All. 1 – Proposta di CONTRODEDUZIONI alle OSSERVAZIONI

PIANO ATTUATIVO Italmark S.r.l.

In variante al PGT

Localizzazione: via Buffalora 54 Località Cascina Castella
Committenti: Italmark Srl S.p.a.
Progettisti : Arch. Fausto Baresi (b+ma Associati S.r.l.)

Fig. 1 - ESTRATTO ALLEGATO GRAFICO OSSERVAZIONE 1

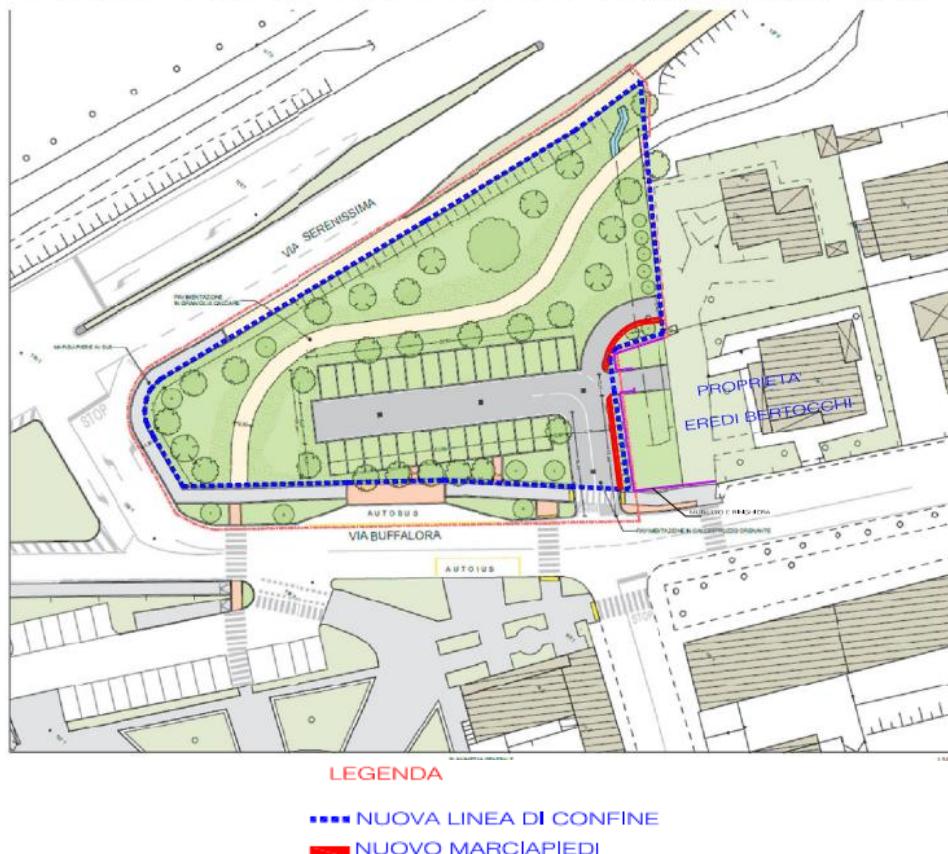
Punto 1) perimetrazione della porzione oggetto dell’esproprio secondo la linea tracciata in colore blu nell’allegato grafico sotto riportato, allo scopo di conservare una porzione di area verde a servizio esclusivo della proprietà Bertocchi senza che ciò pregiudichi in alcun modo quantità e qualità degli stalli previsti nel parcheggio in progetto;

Punto 2) Realizzazione di marciapiede in fregio al nuovo confine per il collegamento pedonale in sicurezza tra le residenze interessate e via Buffalora come indicato in colore rosso nella planimetria sotto riportata;

Punto 3) realizzazione di nuova recinzione, ove mancante, nella porzione del nuovo confine tra proprietà residua e parcheggio in progetto”.

Punto 1) Non Accolto

L'osservazione è relativa ad un'area che il vigente PGT classifica come servizio pubblico ("M2 – Parcheggi a raso" e "V - Spazi aperti") su cui è apposto il vincolo preordinato all'esproprio. Tale area sarà interessata dalle opere di urbanizzazione per la realizzazione di un servizio pubblico che prevede parcheggio e aree a verde, che sarà meglio dettagliato nel successivo sviluppo progettuale.

Non si ritiene di recepire la modifica del perimetro dell'area di intervento, in quanto il piano attuativo adottato non ha comportato tra gli aspetti di variante al PGT la modifica dell'area destinata a servizi, ritenendo valida la previsione del piano dei servizi vigente.

Fig. 1 - Stralcio tavola di congruità catastale allegata al piano attuativo adottato

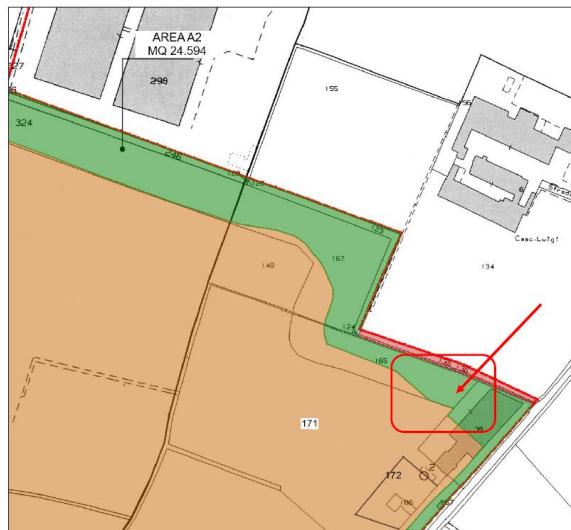
L'osservazione è relativa alla modifica del regime delle aree del lotto 1 con riferimento al mappale 171 del foglio 272 in quanto nel piano attuativo l'area in cessione esclude un piccolo triangolo appartenente al mappale 171. L'esclusione di detto mappale crea di fatto una discontinuità nel disegno dell'innesto tra percorso nord con pavimentazione in ghiaia e Via Buffalora come illustrato nell'immagine seguente (Fig.1).

*Fig.3
Proposta di Controdeduzione 4: Accolta parzialmente*

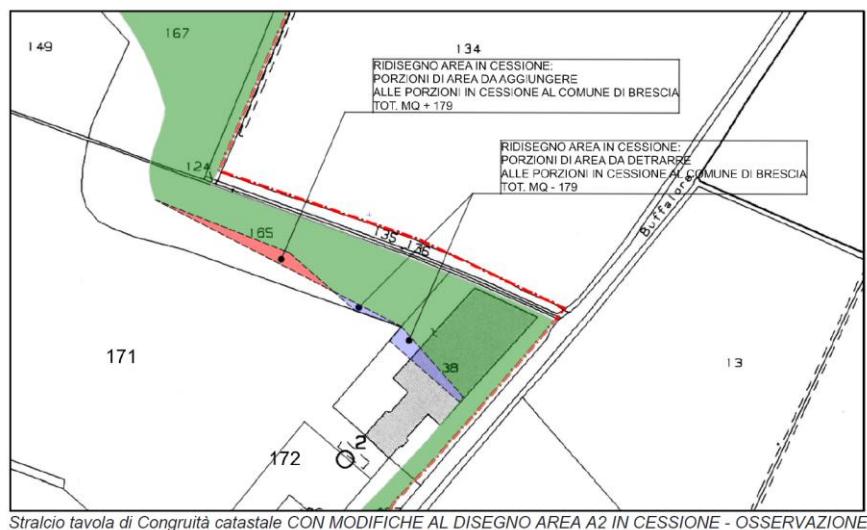
Nell'immagine seguente (Fig.3) è illustrato la modifica al regime delle aree consistente nello spostamento di 179mq di area in cessione: in rosso è indicata l'area in cessione aggiunta e in viola è indicata l'area non prevista in cessione.

L'osservazione è accolta parzialmente in quanto l'esclusione nel regime aree allegato alla convenzione del piano attuativo adottato di una porzione del mappale 171 Fg. 272 tra le aree oggetto di cessione è refuso, non presente nelle tavole del progetto delle opere di urbanizzazione del percorso ciclabile previsto in cessione e nelle tavole regime opere allegato alla convenzione. Si ritiene di modificare la tavola per eliminare la discontinuità riscontrata, ripristinando la continuità nel perimetro del percorso ciclabile ed aggiungendo alle aree in cessione anche l'area triangolare del mappale 171 del foglio 272 evidenziata in viola nell'immagine seguente.
